品番	HH11262RS	品名	内部樹脂タンク式手洗付	1 / 5
----	-----------	----	-------------	-------

衛生陶器補修品互換性情報	No.E0010
--------------	----------

衛生陶器補修品互換性情報 No. E0036

件名 止水栓の補修用性能部品について

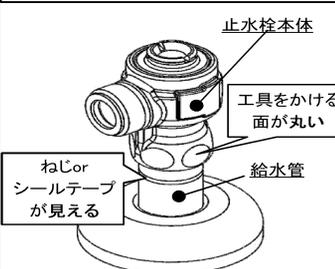
- ・止水栓一式交換は、止水栓：HH05479をご注文ください。
- ・フィルター交換は、下図の手順①タンク品番、②既存止水栓タイプを確認し、手順③でフィルターまたは フィルター取替ユニット品番をご確認ください。

<p>Oリング:TH91785E フィルター:HH11296</p> 	<p>Oリング:TH91309E フィルター取替ユニット:HH11297</p> 	<p>Oリング:TH91309E フィルター:HH11296</p> 
<p>【Aタイプ】のタンク ⇒ (a) 止水栓を交換していれば、(b)・(c)の可能性もあり</p>	<p>【Bタイプ】のタンク ⇒ (b) 止水栓を交換していれば、(c)の可能性もあり</p>	
<p>【Cタイプ】のタンク ⇒ (b)か(c)</p>		
<p>【Dタイプ】のタンク ⇒ (a)か(b) 止水栓を交換していれば、(c)の可能性もあり</p>		
<p>【Eタイプ】のタンク⇒(a)、(b)、(c) どれも可能性あり</p>
